(社)エルピーガス協会

バランス型ふろがまのあんしん高度化に関するお知らせ
(情報提供)

バランス型ふろがまの あんしん高度化に関するお知らせ

バランス型ふろがまの例

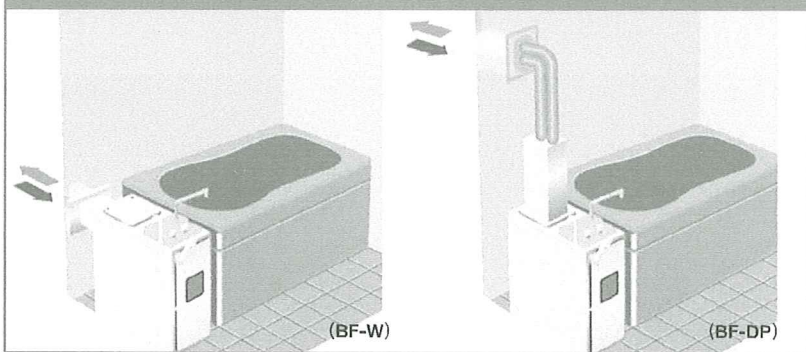
バランス型ふろがまの安全性を大幅に向上する為にフルモデルチェンジを行います。

全てのバランス型ふろがまの製造を2011年3月末までに、乾電池を使用した「あんしん高度化」機器へ切替えます。

あんしん高度化で実施する4つの項目

誤操作・異常操作による 異常着火防止

- 誤操作と異常操作したときに、再点火しても異常着火を防ぎます。

ふろ消し忘れ防止

- ふろを長時間消し忘れることを防止します。

冠水による機器内部焼損・ 異常着火防止

- 炎あふれによる機器内部焼損前に消火をします。
- 冠水排水後の異常着火を防ぎます。

タイムスタンプ機能搭載

- タイムスタンプ機能追加、10年使用相当でお知らせします。
